INFORME DEL PROCESO NEGOCIADOR DE LA LICITACIÓN PARA LA CONTRATACIÓN DEL SUMINISTRO DE AUTOBUSES (EXP. Nº 16058542)

LOTE 2 (Doble piso eléctrico eléctrico)

LICITADOR: AYATS

**ACTA DE LA PRIMERA REUNIÓN DE NEGOCIACIÓN AYATS – TRANSPORTS DE BARCELONA, SA
(TB)**

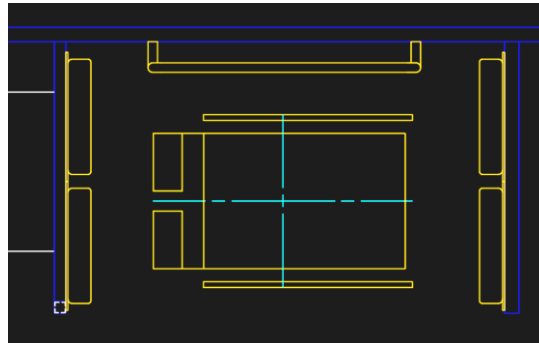
Pregunta TMB: Las papeleras no han de ser redondas, han de ser las descritas por TMB.

Respuesta Fabricante: **No hay problema.**

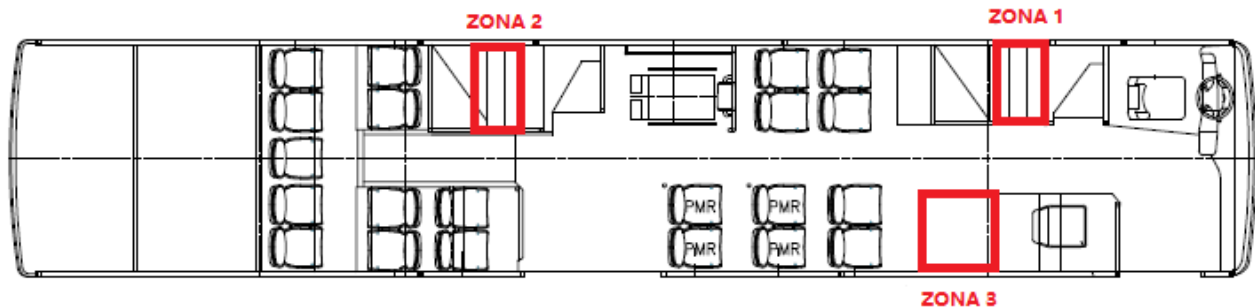
Pregunta TMB: ¿El volante es de 450 mm?

Respuesta Fabricante: **Es de 500 mm.**
